CONCEPTO TÉCNICO No. CT - 4791

Localidad	2- Chapinero
UPZ	90- Pardo Rubio
Sector Catastral	La Salle
Dirección	Cr 4 No.59-28
CHIP	AAA0090ASAW
Manzana Catastral	9
Predio Catastral	1
Fecha de Visita	Abril 9 de 2007
Área (m^2)	390 (aproximadamente)
Solicitante	Curaduría Urbana No. 5
Tipo de Amenaza	Remoción en Masa

Figura 1 Localización General del Proyecto "Cr 4 No.59-28", en el Plano Normativo de Amenaza por remoción en masa (Decreto 190 de 2004)

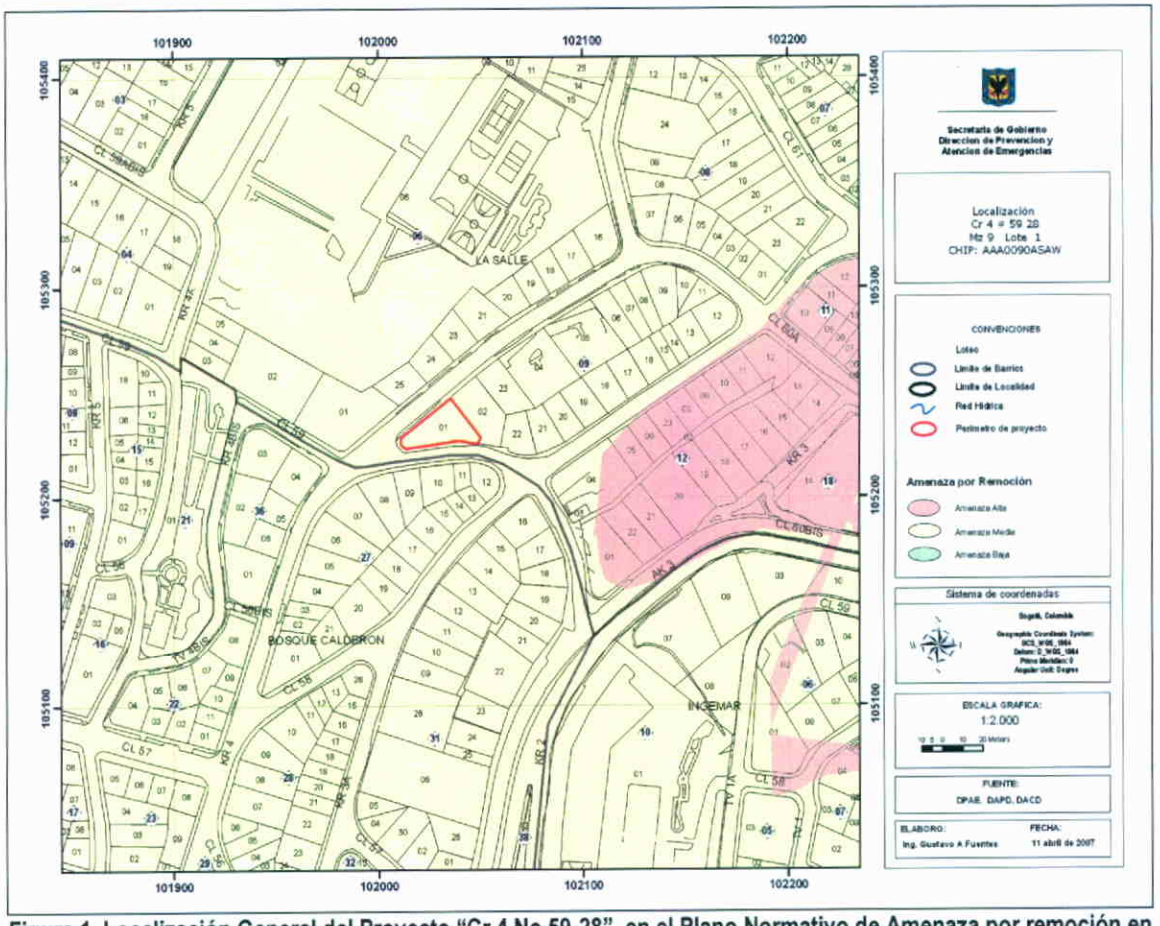
De acuerdo con el plano normativo de amenaza por remoción en masa del Plan de Ordenamiento Territorial de Bogotá – POT (Decreto 190 de 2004, por el cual se compilan los decretos 619 de 2000 y 469 de 2003), el sector donde se localiza el proyecto de la Cr 4 No.59-28 se encuentra en una zona de AMENAZA MEDIA por procesos de remoción en masa (Figura No.1).

Fotografías No.1 y 2. Cr 4 No.59-28, Predio donde se busca adelantar el proyecto.

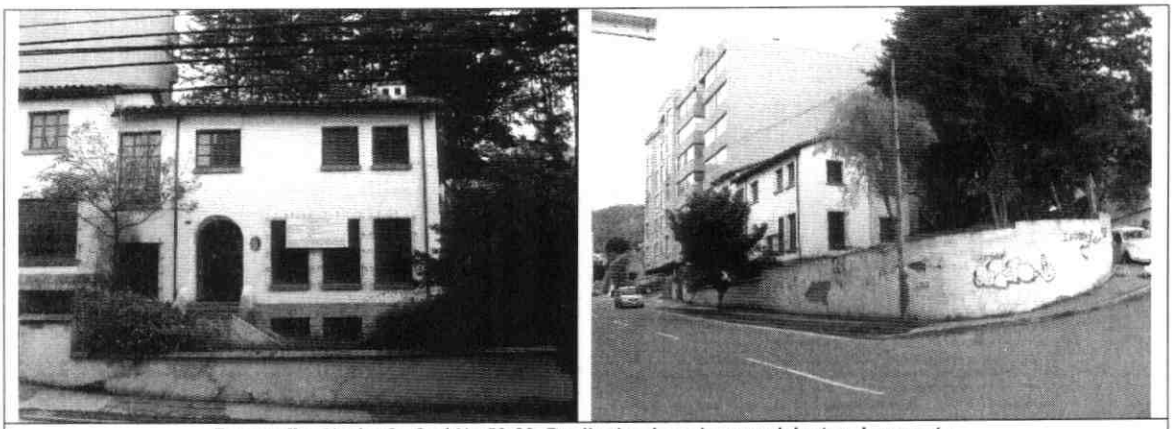
El terreno donde se proyecta construir la edificación cuenta con una pendiente promedio, inferior al al 12%, el sector se encuentra netamente urbanizado, consolidado con viviendas, vías pavimentadas, servicios públicos; en un sector principalmente residencial (ver fotografías No.1 y 2).

En el predio objeto del presente concepto técnico, se encuentra construida una edificación de dos (2) pisos, de uso residencial, la cual en el momento de la visita técnica adelantada, exteriormente no evidencian fallas de tipo estructural, ni afectaciones por procesos de remoción en masa. Limitando el predio se halla un muro de cerramiento de altura máxima aproximada de 2.5m, el cual funciona adicionalmente como estructura de contención, para los materiales que conforman las zonas verdes del predio. Estas zonas cuentan con cobertura en pastos y árboles de mediano y alto porte.
